Vår dato: 04.03.2026
Deres dato: 12.01.2026
Vår referanse: 26/00432-2
Deres referanse: 2022/125-88
Vår saksbehandlar: Bendik Lien Berge

Uttale til offentlig ettersyn av reguleringsplan for Storlineset del 2, 99/3 i Vågslid - planID 20210002

Figur 1. Eksempel på turveg som kryssar fleire høgdemeter.

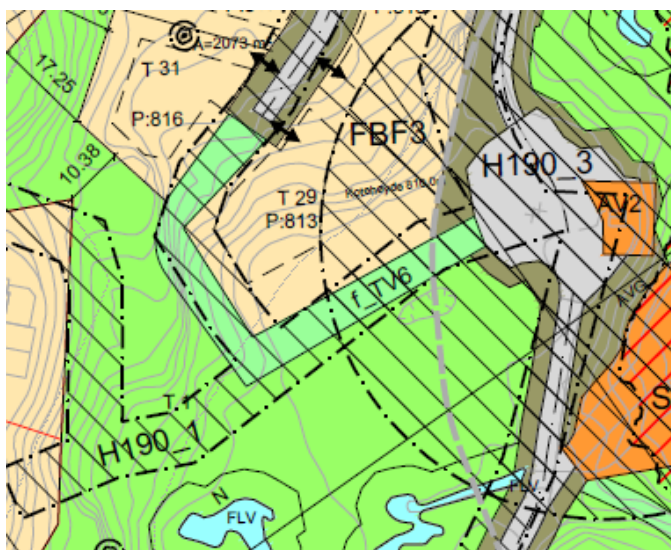
Planforslaget viser ein regulert turveg utan målsatt breidde, kalla turveg TV på plankartet og turveg GT i føresegnene (turveg med forkortinga TV er korrekt nemning i kart- og planforskrifta). Føresegn 3.3.1 sett krav til at stien skal tilretteleggjast med eit dekke av grus eller furubark i ei breidde på minst 60 cm, maksimalt 120 cm, og skal kloppast i fuktige parti, som der den går gjennom myr.

Fylkesdirektøren er usikker på om den konkrete plasseringa av turvegen i terrenget er tilstrekkeleg planlagt til å bli satt av i plankartet slik den ligg no, og der den kryssar fleire høgdemeter. Breidde på arealformålet må i så fall målsetjast på plankartet. Fylkesdirektørens faglege råd å ta ut turvegen frå plankartet og heller leggje inn ei føresegn til naturområda om seinare detaljprosjektering av turvegen.

Figur 2. KV5, innanfor strandlinje vassdrag.

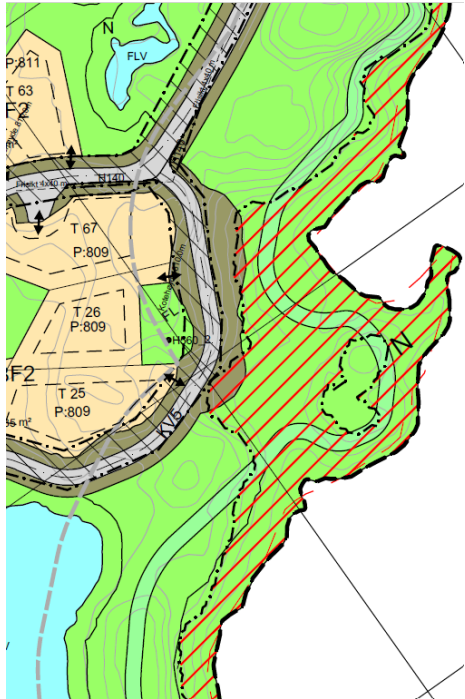
Det blir lagt opp til køyreveg «KV4-5» innanfor område som er avsett til LNF-området i Kommunedelplan Vågslid, og avsett til friluftsføremål i reguleringsplanen. Vegen blir også foreslått lagt innanfor strandlinje vassdrag. Tillaging av køyreveg innanfor området som er avsett til LNF-område, er i strid med overordna plan, kommunedelplan for Vågslid. Me kan ikkje sjå at valet om

å oppretta veg innanfor strandlinje vassdrag og LNF er vurdert i saksframlegget. Fylkeskommunen ber om at køyrevegen blir plassert utanfor LNF-området og strandlinje vassdrag.
